Abwägungsvorschläge

Bebauungsplan Nr. 84.13

„Am Sodemannschen Teich“

11.08.2014

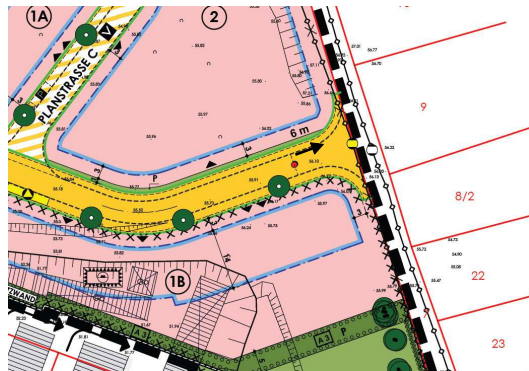
Die Beteiligte hat sich ein Grundstück am Ostende der Planstraße A in Ost-West-Richtung auf der Südseite der Straße reservieren lassen.

An dieser Straße sollen ein oder mehrere Poller erstellt werden, damit nicht in erhöhtem Maße Fahrzeugverkehr in den baulich unzureichenden Gosewinkler Weg abfließt.

Die Beteiligte bittet darum, dass der Poller bzw. die Pollerreihe soweit nach Osten verschoben wird, dass auf diesem letzten Grundstück im Plangebiet der Fahrzeugstellplatz an der Ostseite des Hauses bzw. entlang der östlichen Grundstücksgrenze angeordnet werden könnte.

Der Poller bzw. erforderlichenfalls die Pollerreihe war zum Zeitpunkt der Anregung in einem Abstand von ca. 14 m zur Ostgrenze dieses Grundstücks eingetragen und in dieser Form auch in der vorläufigen Erschließungsplanung so berücksichtigt.

Aufgrund der Anregung wird der Poller im B-Plan und in den Ausführungsplanungen zur Erschließung um 6 m nach Osten verschoben. Er ist damit immer noch 8 m von der Grundstücksgrenze entfernt. Die Anregung kann nicht im vollen Umfang berücksichtigt werden, da in Verlängerung der Grundstücksgrenze die dort ausgerundete Fahrbahn auf einer Breite von ca. 10 m abgesperrt werden müsste, statt in der normalen Fahrbahnbreite von 5,0 m. Dies würde wegen der größeren Zahl an erforderlichen, teils umlegbaren Pollern näherungsweise doppelte Kosten in der Aufstellung als auch in der Unterhaltung erfordern.

Es wird empfohlen, die Anregung teilweise zu berücksichtigen.
